Detaljregulering E18 Kragerø – Bamble: Svar på innsigelse om naturmangfold - spredningskorridor for arter

| Dokumentnummer: | NV40E18KB-PLA-NOT-0005 |

Dette notatet er utarbeidet for å oppsummere prosessen knyttet til Statsforvalteren i Vestfold og Telemark (SFVT) sin innsigelse rettet mot naturmangfold - spredningskorridorer for arter (viltpassasjer), og beskriver løsningsforslag til en omforent endring av planforslaget.

Figur 3-3: Viser tegning av endret sideterreng under fremtidig bru og faunapassasje under. (Kilde: Sweco)

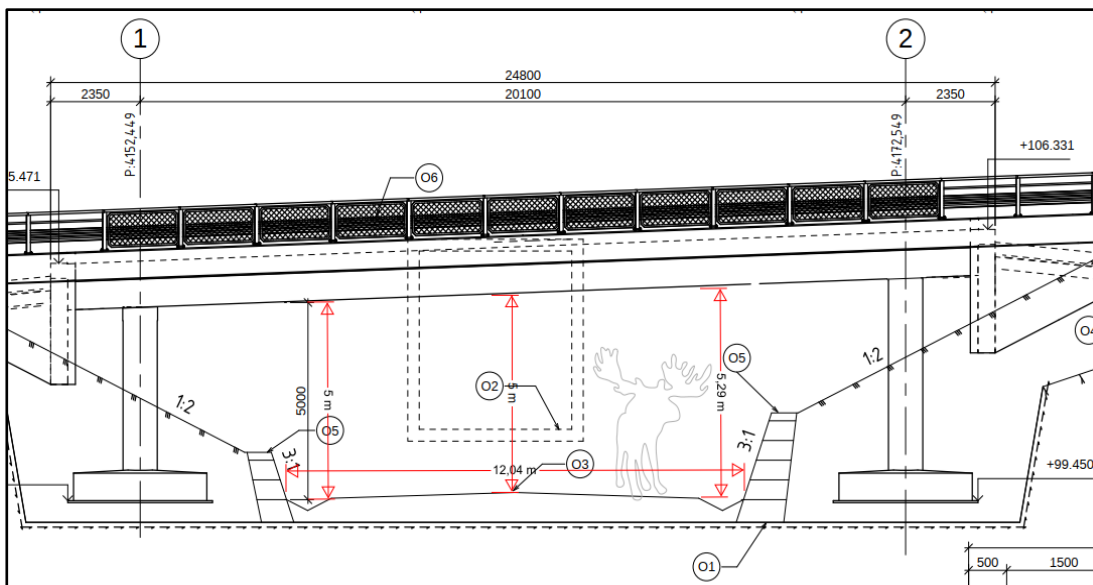
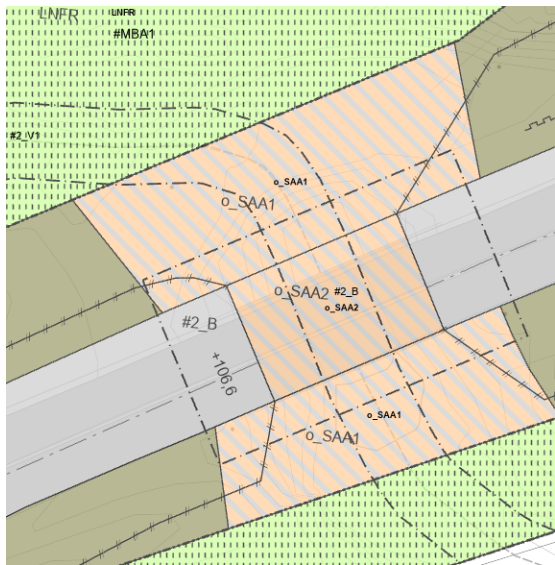
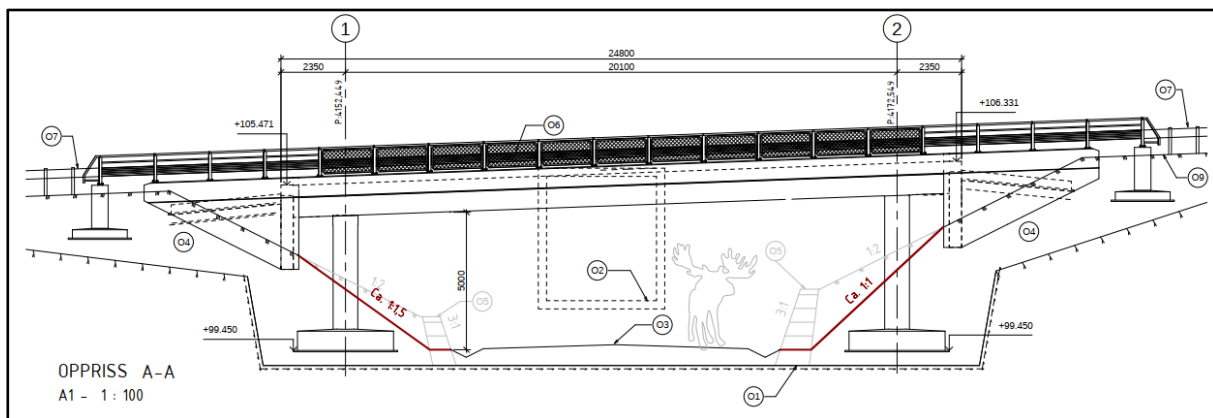
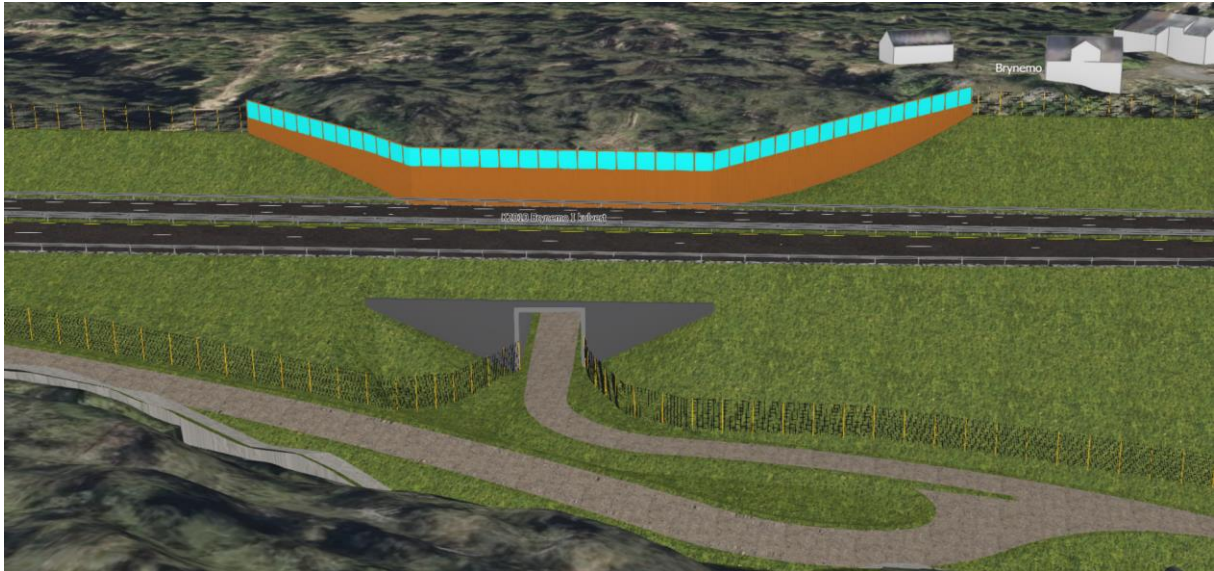
NV ønsker å bedre åpenheten til faunapassasjen gjennom å endre sideterrenget under brua. Dette gir en visuell endring som anses som positivt for viltet.

I planbestemmelsene til SAA2 legges det inn føringer som sikrer at eksisterende murer fjernes og sideterrenget tilpasses bruonstruksjonen.

Endringen medfører ingen revisjon av plankartet.

Figur 3-5 Viser optimalisert kulvert sett fra sør mot nord (Kilde: Sweco)

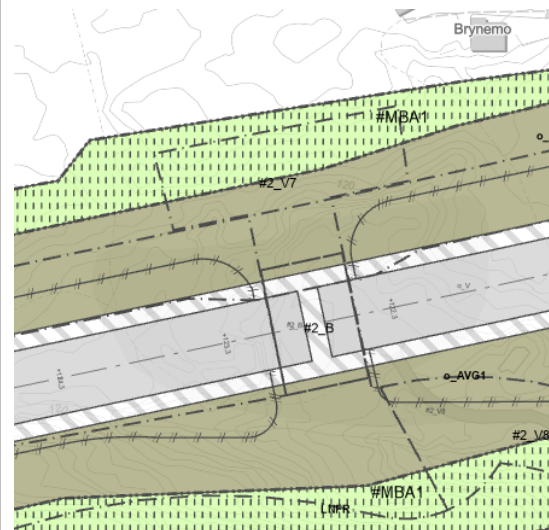
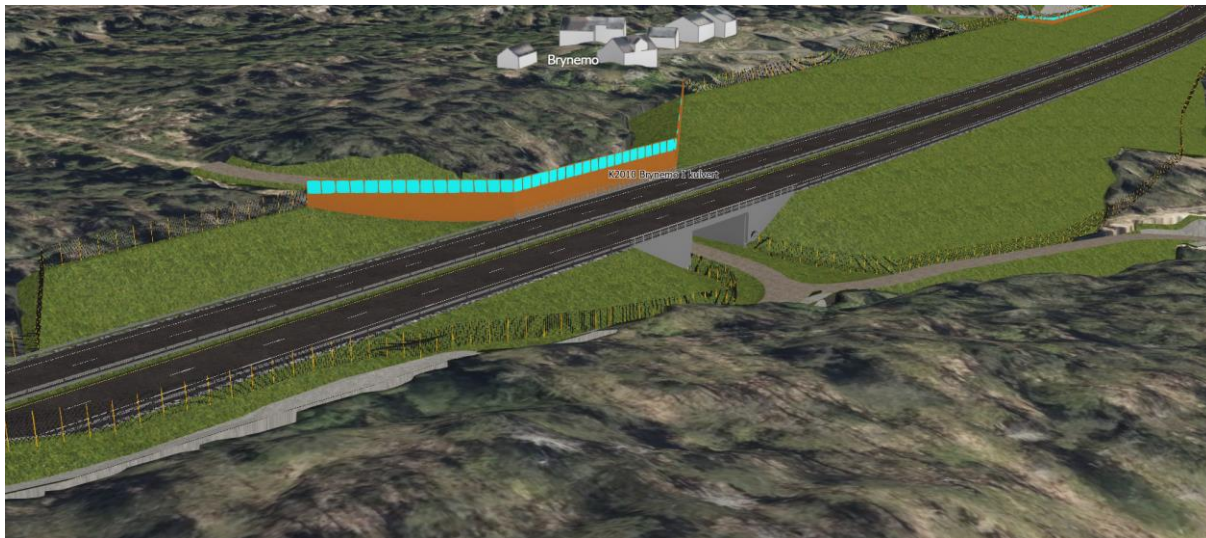
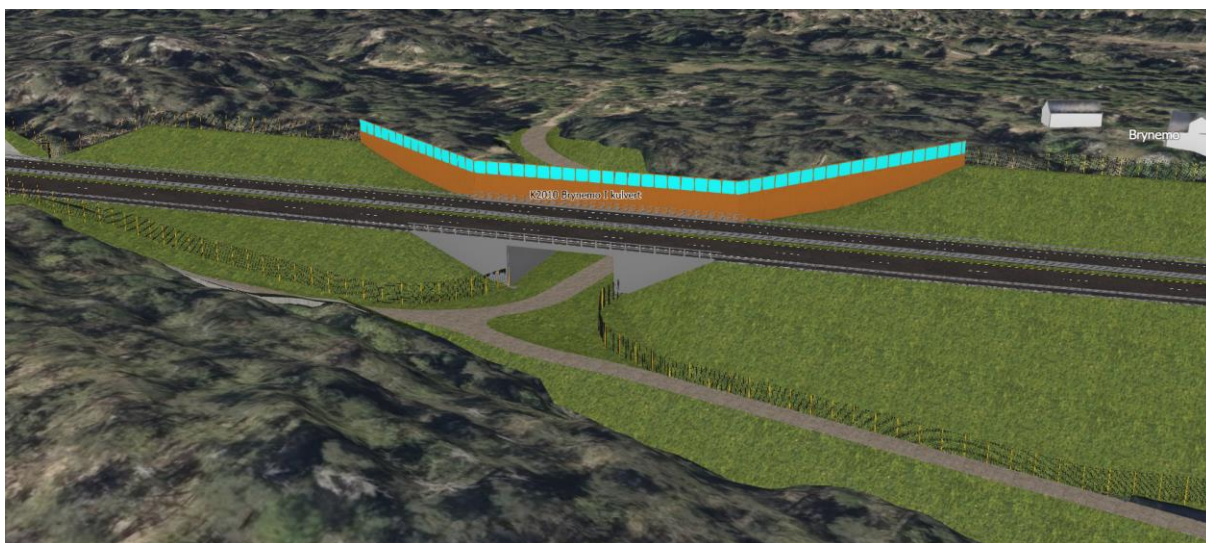
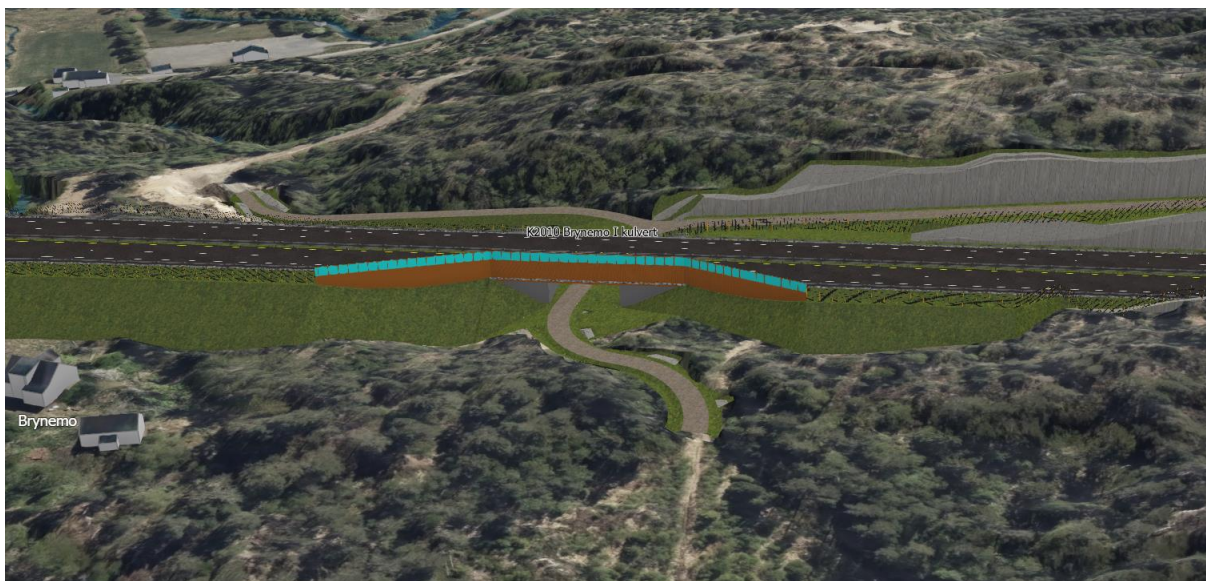
NV har arbeidet med å optimalisere Brynemo 1 kulverten slik at den kan fungere som en faunapassasje. Løsningen medfører at kulverten trekkes noe nærmere Fikkjebakke, samt heves

slik at den tilpasses sideterrenget bedre for vilt. Størrelsen på kulverten endres og blir som følger: 15 meter bred, 5 meter høy og 22 meter lang. Dette gir en åpenhetsindeks på godt over 3. Landbruksveien endres til klasse 7 for bedre tilpassing til terrenget og for viltet.

| <p>Plankartet revideres som følger:</p> <p>Arealformål SAA gjennom kulverten i tråd med størrelsen på kulverten.</p> <p>Sideterrenget reguleres til SAA1.</p> <p>#2_V beholdes gjennom kulverten.</p> <p>Plankartet utformes etter samme prinsipp som regulert ved Nygård.</p> | <p>I planbestemmelsene til formålet SAA under E18 legges det inn føring om at det skal etableres faunapassasje med minimum bredde 15 meter og minimum høyde 5 meter.</p> <p>Sideterrenget reguleres til SAA1 med tilsvarende bestemmelse som i høringsforslaget: o_SAA1 omfatter sideterrenget som skal utformes for å ivareta funksjonen til faunapassasjene. Områdene skal ikke ha helning brattere enn 1:2, og skal tilpasses sideterrenget. Områdene skal tilrettelegges med et jordlag som muliggjør naturlig revegetering. Områdene skal reetableres ved planting med stedegen vegetasjon, inkludert trær, for å sikre faunapassasjenes funksjon.</p> <p>Bestemmelsene til #2_V gjennom kulverten endres fra minimum veiklasse 3 til minimum veiklasse 7.</p> |

Figur 3-9 Viser optimalisert faunapassasje sett fra sør mot nord. (Kilde: Sweco)

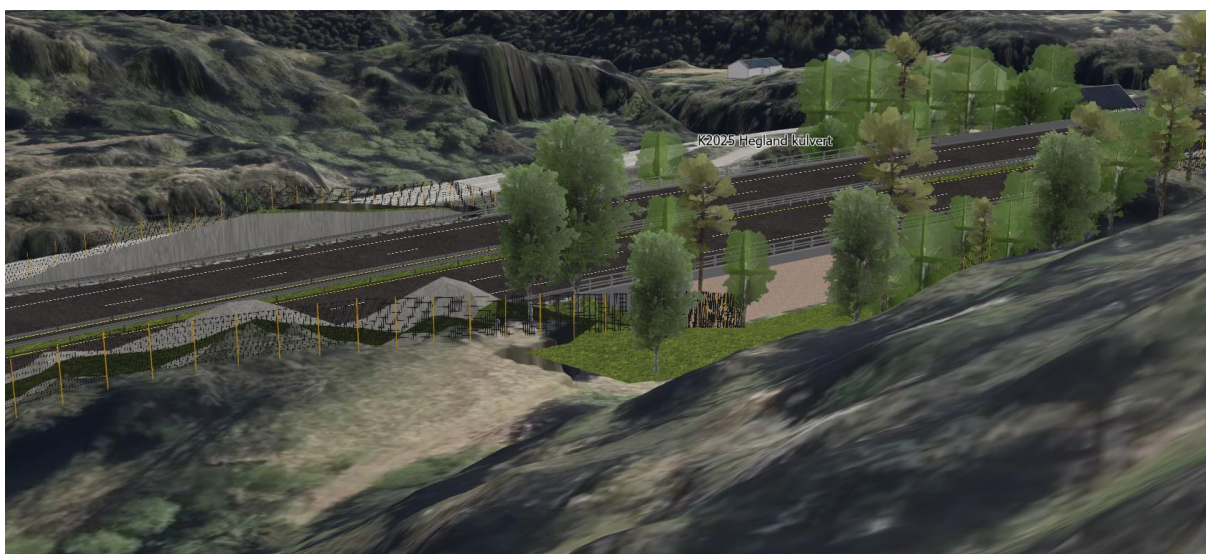
NV har arbeidet med å optimalisere faunapassasjen på Hegland slik at den kan bli bedre tilpasset terrenget, gjennom å vinkle brukarene noe. Det er videre arbeidet med å øke høyden på kulverten sammen med å øke bredden. Endret størrelsen på kulverten er som følger: 24 meter bred, 5 meter høy og 24 meter lang. Dette gir en åpenhetsindeks på 5.

| <p>Plankartet revideres som følger: Arealformål SAA3 gjennom kulverten justeres i tråd med endret vinkel og bredde på kulverten.</p> | <p>I planbestemmelsene til SAA3 endres minimum bredde til 24 meter og minimum høyde endres til 5 meter.</p> |

Figur 3-12: Viser høringsforslagets planlagte faunapassasje på Plassen. (Kilde: Sweco)

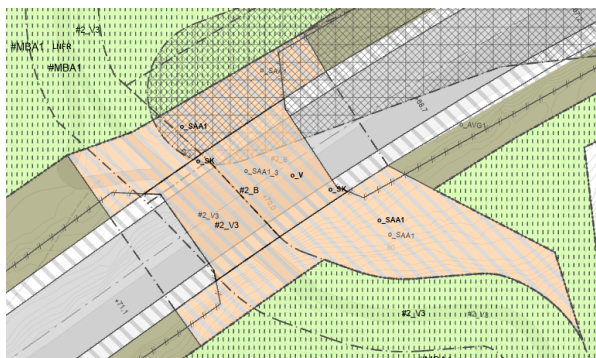
NV har arbeidet med å optimalisere faunapassasjen på Plassen slik at bredden på passasjen økes, samtidig som landbruksveien over passasjen justeres mot vestre side. For å unngå veitekniske elementer over faunapassasjen legges landbruksveien 2,5 meter fra det tette viltgjerdet. Det vil være krav om et kjøresterkt rekkverk på landbruksveien hvis den legges nærmere enn 2,5 meter fra viltgjerdet. Bredden på passasjen er nå økt til 46 meter og tilpasset terrenget på sidene.

| <p>Plankart revideres som følger:</p> <p>SAA1_3 på lokket over E18 økes i bredde til 46 meter.</p> <p>Sideterrenget SAA1 tilpasses til justert bredde på SAA1_3.</p> <p>#2_V3 flyttes mot vest.</p> | <p>Planbestemmelser revideres som følger:</p> <p>Angitt minimumsbredde på faunapassasjen endres til minimum 46 meter.</p> |
